IP.271.18.2014

Dotyczy: przetargu nieograniczonego na zaprojektowanie i wykonanie roboty budowlanej, pn.: Budowa sieci szerokopasmowego dostępu do Internetu oraz dostawa sprzętu i świadczenie usług w ramach projektu „Przeciwdziałanie wykluczeniu cyfrowemu w gminie Białowieża”, znak postępowania: IP.271.18.2014.

Na podstawie art. 38 ust. 1, 4, 4a, 6 ustawy z dnia 29.01.2004 r. Prawo zamówień publicznych (j.t. Dz.U.2013.907 ze. zm.) Zamawiający dokonuje wyjaśnienia i zmiany treści specyfikacji istotnych warunków zamówienia (siwz).

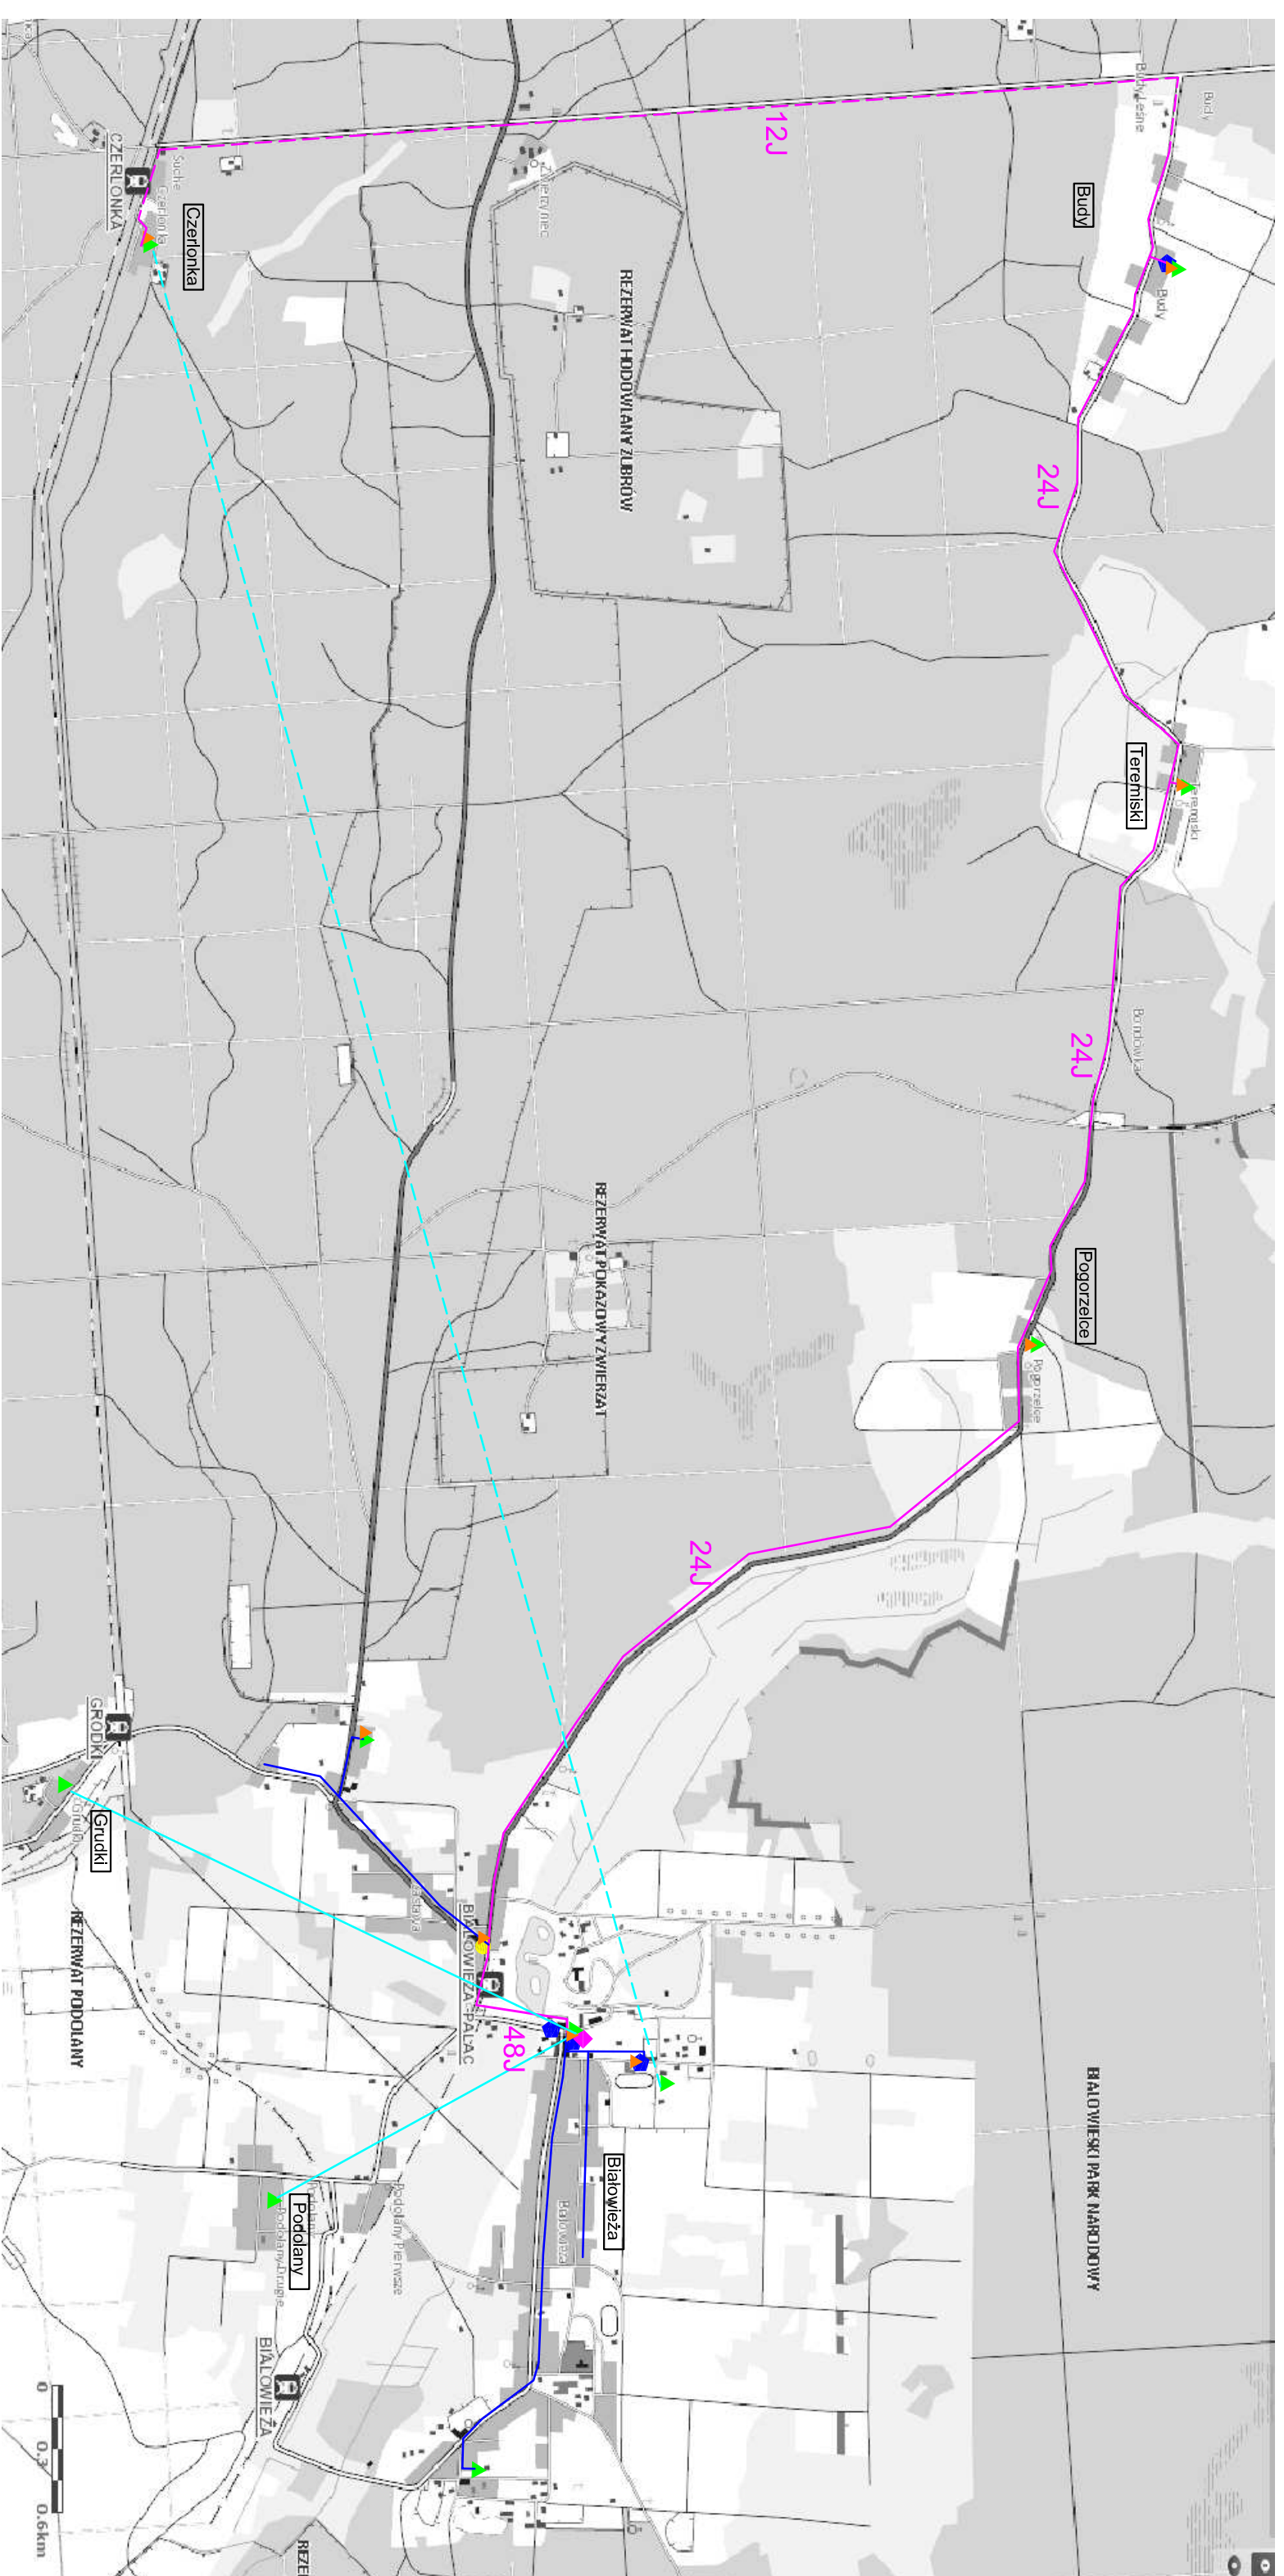
Czy opisywany w PFU koncepcyjny przebieg linii światłowodowych (rysunek 1) Zamawiający posiada w lepszej jakości? Jeżeli tak, prosimy o jego udostępnienie. Rysunek załączony do PFU jest mało czytelny.

Prosimy o informacje czy konieczne jest również doprowadzenie łącza RL (Czerlonka - Białowieża Rys. 1, PFU strona 96) ponieważ istnieją uzasadnione obawy, że w związku z faktem występowania niekorzystnego terenu zestawienie takiego linku może się okazać niemożliwe (lub bardzo kosztowne).

W Tab. 1. Zestawienie obiektów (PFU strona 7) brak wyszczególnionej lokalizacji Grudki. Prosimy o informacje czy należy ją dodatkowo uwzględnić ponieważ według Rys nr 1. (PFU strona 96) lokalizacje Grudki należy połączyć łączem radiowym.

Zamawiający udostępnia rysunek o lepszej jakości na stronie bip.bialowieza.pl. (rysunek znajduje się jako ostatnia strona wyjaśnień)

Oferent na etapie projektowania sieci powinien przeanalizować optymalny wariant, który umożliwi przyłączenie beneficjentów z tej miejscowości i zapewnienie usług na zakładanym poziomie. Wykonawca nie przeprowadził pomiarów i testów wykluczających zestawienie połączenia radiowego pomiędzy Czerlonką i innymi węzłami sieci.

Na Rys nr 1 PFU zobrazowano propozycję budowy sieci i połączeń na potrzeby przedmiotowego projektu z uwzględnieniem lokalizacji beneficjentów ostatecznych oraz obiektów podlegających JST. W miejscowości Grudki Zamawiający nie dysponuje obiektem umożliwiającym umieszczenie stacji radiowej typu AP, nie znajduje się w niej również żaden obiekt typu JUP. W celu przyłączenia

beneficjentów projektu z tej miejscowości należy wziąć pod uwagę konieczność wybudowania lokalnej stacji radiowej typu AP.
